DEPOSITO COSTIERO DI RIGASSIFICAZIONE PER IL GNL (Gas Naturale Liquefatto) nel Comune di Crotona area industriale CO.R.A.P. "Ionio Fuel - Crotona LNG"

Risposte del Proponente Società Ionio Fuel alle osservazioni da parte degli Enti/Soggetto nell'Audizione del 10.10.2022

Risposte del Proponente Società Ionio Fuel alle osservazioni da parte degli Enti/Soggetto nell'audizione del 10.10.2022 diretta dal Commissario Referente per le procedure relative al progetto in epigrafe dott. Gianluigi De Gennaro componente della Sottocommissione VIA.

Figura 1 - Stralcio Foglio n. 471 "Crotona", Carta Geologica d'Italia 1:50.000 – Progetto CARG (Rif <http://www.isprambiente.gov.it/>)

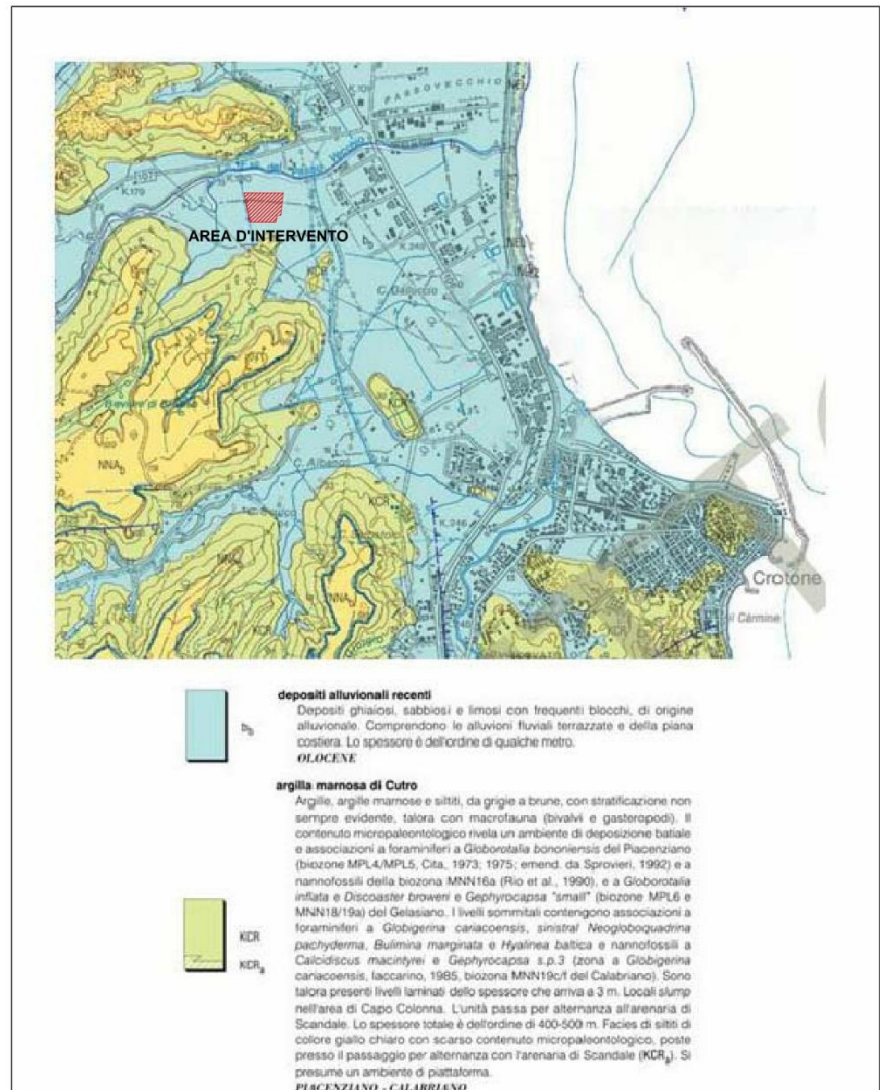
Oggetto della richiesta	Risposta
4	<p>Punto 1. Osservazioni di carattere procedurale - La procedura di cui all'art. 21 del D.lgs. 152/06 prevedeva la stesura di uno studio preliminare ambientale.</p> <p>Punto 2. All'interno della relazione geologica è riportata la pericolosità rischio frana, con tavolette paleogeologiche di fine 800/900 dell'Autorità competente in maniera tal quale ma esiste una nuova carta geologica di sintesi di Crotona.</p> <p>Inoltre, c'è un collage di sintesi ma non si proietta sopra tutto il progetto con opere di connessione per capire eventuali interferenze anche con l'area SIN di bonifica, inoltre esiste una nuova carta geologica di sintesi di Crotona un progetto CARG sull'aspetto geologico dell'area di Crotona.</p> <p>Punto 2.1 Interferenze con l'area SIN di bonifica solo due carte, non so se ci sono interferenze dell'opera ai sensi dell'articolo 242 ter del D.lgs. 152/06.</p>	<p><u>Punto 1.</u> In merito al procedimento di definizione dei contenuti dello Studio di Impatto Ambientale (Scoping), i progetti che possono avere impatti significativi sull'ambiente e sul patrimonio culturale sono soggetti a Valutazione di Impatto Ambientale (VIA). La legge consente di richiedere una fase di consultazione con l'autorità competente e con i soggetti competenti in materia ambientale per definire la portata delle informazioni da includere, il livello di dettaglio e le metodologie da adottare nello studio di impatto ambientale.</p> <p>Trattandosi di un'opera strategica, la società IONIO FUEL, ha preferito trasmettere uno Studio di Impatto Ambientale in luogo dello Studio preliminare Ambientale.</p> <p>Per la procedura di definizione dei contenuti dello Studio di Impatto Ambientale (art.21 del D.lgs. 152/2006) la documentazione è stata organizzata nelle seguenti cartelle:</p> <ul style="list-style-type: none"> • DEF_SIA_0, • DEF_SIA_1, • DEF_SIA_2, • DEF_SIA_3, • DEF_SIA_4, • DEF_SIA_5, • DATI_GIS, <p>così come riportato a pag. 4 e 5 del SIA.</p> <p><u>Punto 2.</u> Per ciò che concerne il rischio frana afferente all'area di progetto, si faccia riferimento alla Relazione generale P_01_ES_01 _GEN_R01 pagg. 33-34-35-36.</p> <p><u>Punto 2.</u> Per questo aspetto, si prende atto delle osservazioni e si rimanda alla Relazione geologica, idrogeologia e idraulica redatta di cui al cod. prog. P_01_ES_18 _RGL_R02 corredata da cartografia afferente: PSC del Comune di Crotona, Norme Tecniche di costruzione 2018 di cui al D.M. del 20-02-2018, Piano Stralcio dell'Autorità di Bacino Distrettuale dell'Appennino Meridionale Delibera di Comitato Istituzionale n. 1 del 23/2/2015 e al relativo aggiornamento del SIA P_12_IA_01 _SIA_R02.</p> <p><u>Punto 2.</u> Per questo rilevato si faccia riferimento all'aggiornamento del SIA P_12_IA_01 _SIA_R02, al Quadro di riferimento progettuale P_12_IA_02 _SIA_R02 e all'Elaborato tecnico P_12_IA_04 _SIA_R01 – Quadro di riferimento Ambientale.</p>

Punto 2. In merito all'aspetto geologico di seguito si riporta lo Stralcio del Foglio n. 471 "Crotona", Carta Geologica d'Italia 1:50.000 – Progetto CARG (Rif <http://www.isprambiente.gov.it/>) in cui l'area in esame (deposito e condotta) è compresa nella zona di colore celeste definita "Depositi Alluvionali Recenti".
